OGGETTO: RISPOSTA ALLA RICHIESTA DI INTEGRAZIONI DEL 09 09 2019 domanda di verifica di Assoggettabilità ai sensi art.20 del D.Lgs 152/06

Ditta: NORD EST ECOLOGIA SRL.

Progetto: AMPLIAMENTO SUPERFICIE DELL'IMPIANTO DI RECUPERO RIFIUTI

Localizzazione: Comune di Lonigo, via dell'Artigianato 26/28

CRONOLOGIA DISMISSIONE IMPIANTO ASPIRAZIONE

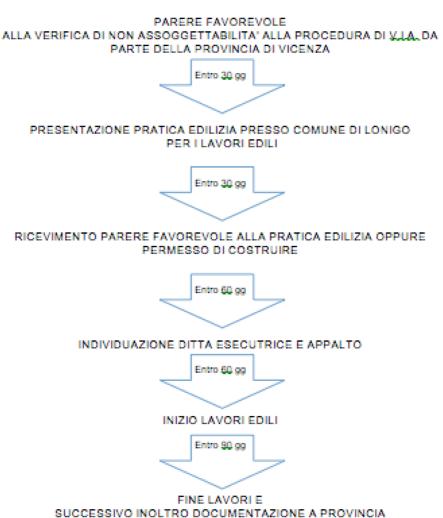
Si chiarisce che l'impianto di aspirazione e filtrazione previsto nel progetto originario, e realizzato, non è mai entrato in funzione. Allo stato attuale lo stesso non è utilizzato, pertanto nell'ambito delle opere edili che seguiranno la presente autorizzazione, la committenza intende dismettere l'impianto, e ne darà prova con relazione e fotografie. La cronologia della dismissione dell'impianto in oggetto è la seguente:
